Révision du PLU

1.bBis Rapport de Présentation – Analyse des avis et observations suite à l'enquête publique – Corrections apportées au dossier (Réunion du 20 janvier 2026)

VIRIEU LE GRAND

2a – Classement en zone constructible d'une parcelle en continuité d'une zone UB

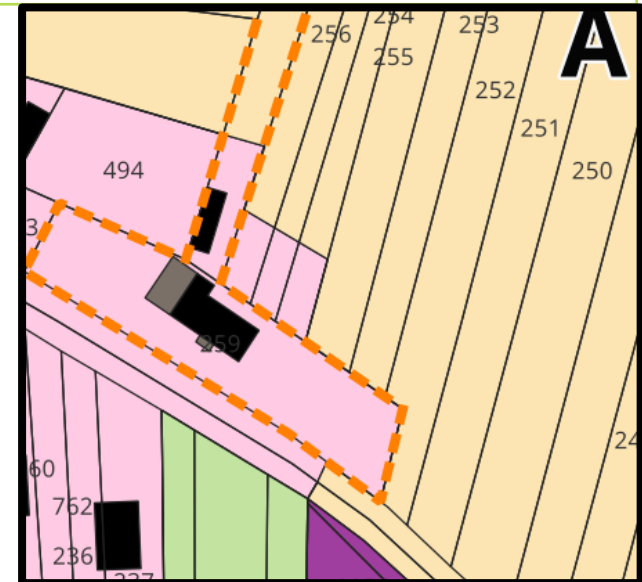
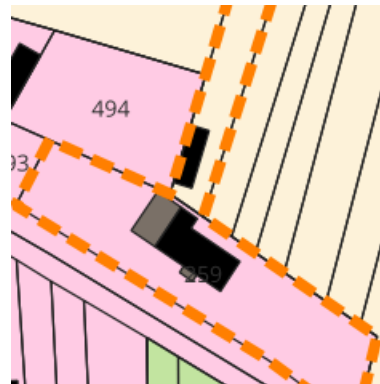
Demande pour faire une annexe abri voiture dans le prolongement de l'abri piscine sur la parcelle A258.

La parcelle A258 est en zone A, une annexe à l'habitation existante en zone UBa ne peut donc être autorisée.

La photo aérienne montre une erreur de dessin puisque la piscine est en zone A. Le dessin de la zone UBa devra donc être réajusté par rapport à l'usage réel du terrain.

Zonage: Evolution de la zone UBa au regard de l'usage réel du terrain: sont classées en UBa (pour partie) les parcelles B255, 256, 257, 258

**2b – Classement constructible pour un abri de jardin
d'une parcelle en zone agricole ou naturelle utilisée à
usage de jardin ou de loisirs**

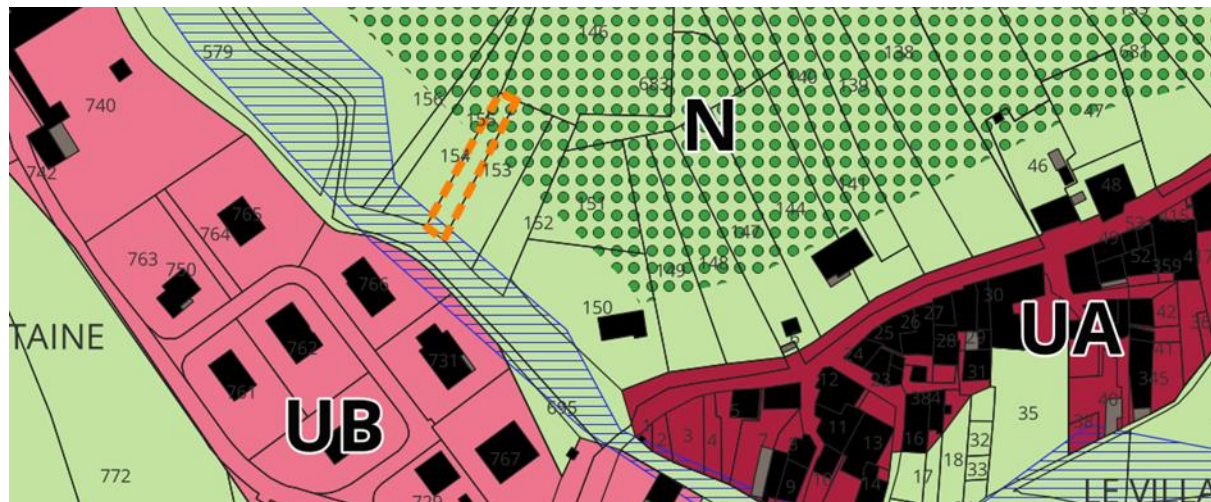
Souhait que la parcelle B59 soit classée zone N afin de pouvoir construire un abri de jardin

La parcelle est effectivement utilisée à usage de jardin avec des « cabanes ». Toutefois, elle est touchée à la fois par une zone humide dans sa partie basse et dans sa partie haute par des pelouses sèches. De plus, il n'y a aucune habitation existante ce qui rend impossible le classement Nj (cf avis de l'Etat sur le classement Nj).

DECISION:

Ne pas modifier le projet.

2c – Reclassement en UX de parcelles dans la continuité de la ZAE En Sauvay

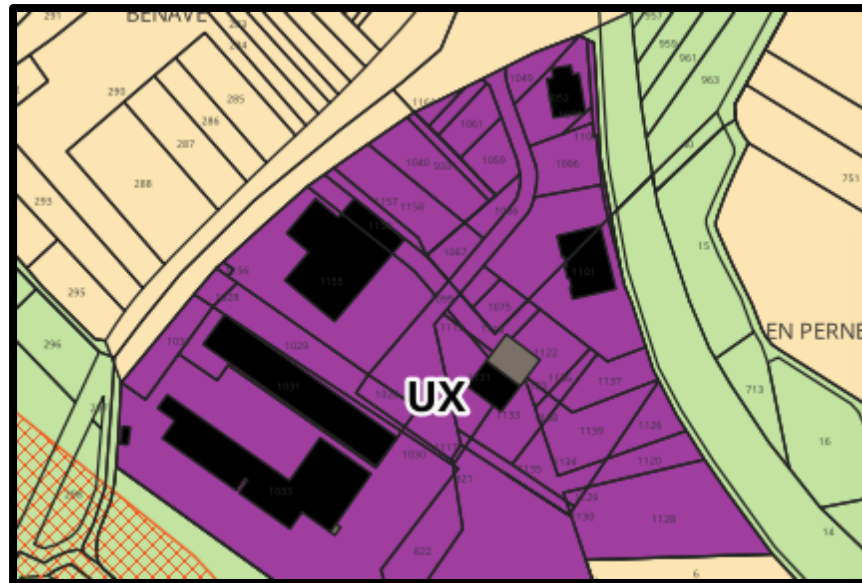
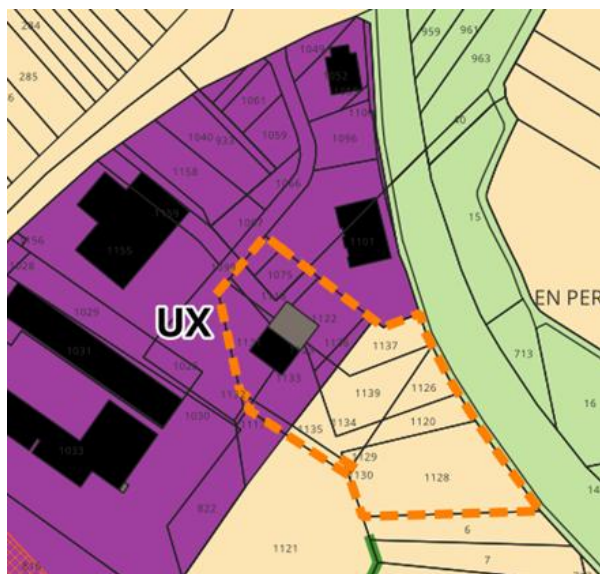
ZA en Sauvy, parcelles : 1115, 1070 ; 1075, 1118, 1122, 1136, 1135, 1134, 1139, 1137, 1138, 1126, 1120, 1129, 1130, 1128. L'entreprise de maçonnerie a acheté ses terrains à la CC Bugey Sud dans le but d'agrandir. Voit que ses parcelles sont, sur le PLU, zonées en A. Souhaite pouvoir agrandir comme prévu initialement avec la CCBS. Demande à ce que ses parcelles soient requalifiées en U.

La CCBS indique qu'un permis est déposé. Il est demandé que les parcelles concernées soient reclassées en zone UX.

Zonage: Sont reclassées en zone UX les parcelles B 1120, 1126, 1128, 1129, 1130, 1134, 1135, 1137, 1139 (+ 0,69 ha en zone UX)

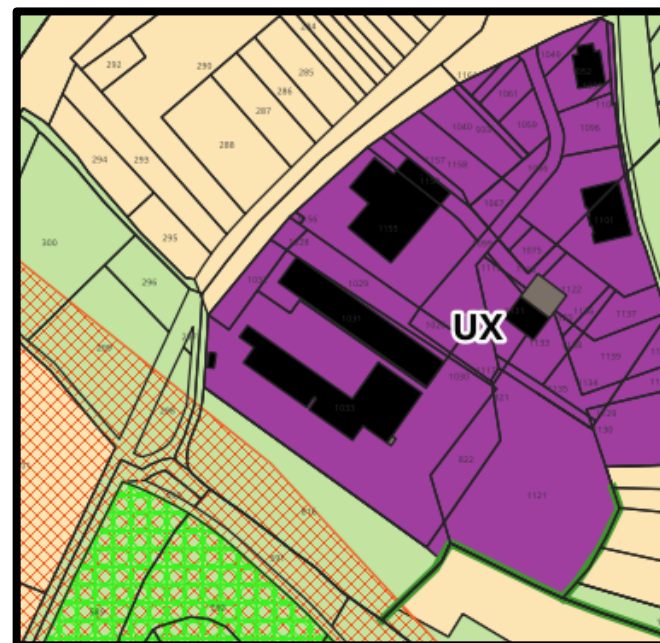
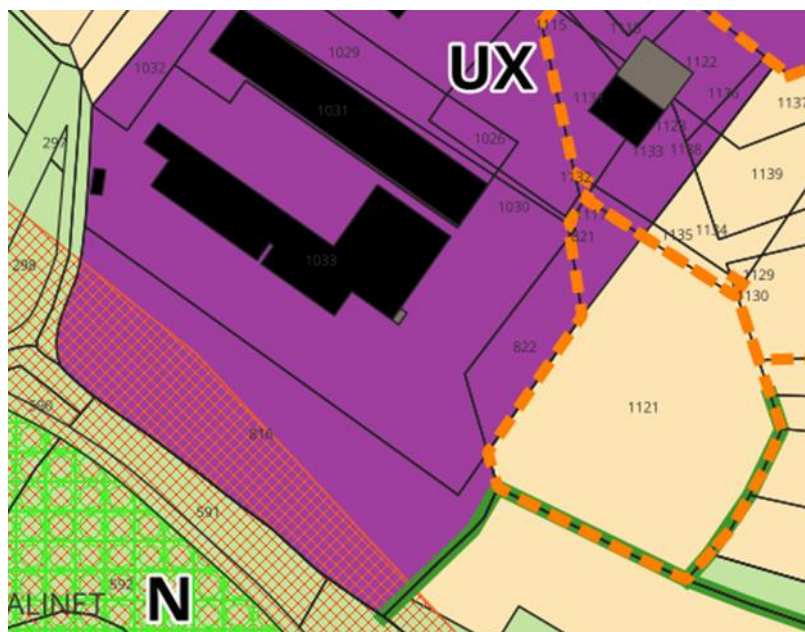
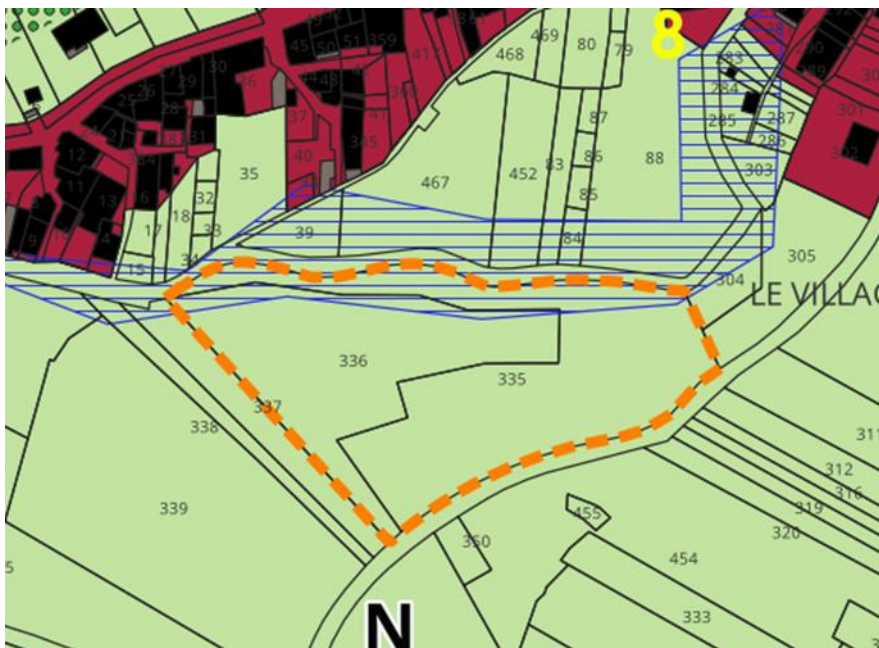
Concernant la parcelle 1121 en Savvy, achetée à la CCBS afin de développer son activité : souhaite que cette parcelle puisse être de nouveau en zone constructible afin de pouvoir créer un bâtiment comme il a été prévu en accord avec la CCBS.

La parcelle utile pour construire apparaît être la B 1121 et non la B816 correspondant plutôt à un corridor...

Zonage: La parcelle B 1121 est reclassée en zone UX et la parcelle B 816 (pour partie) est reclassée en zone N. (-0,02 ha en UX)
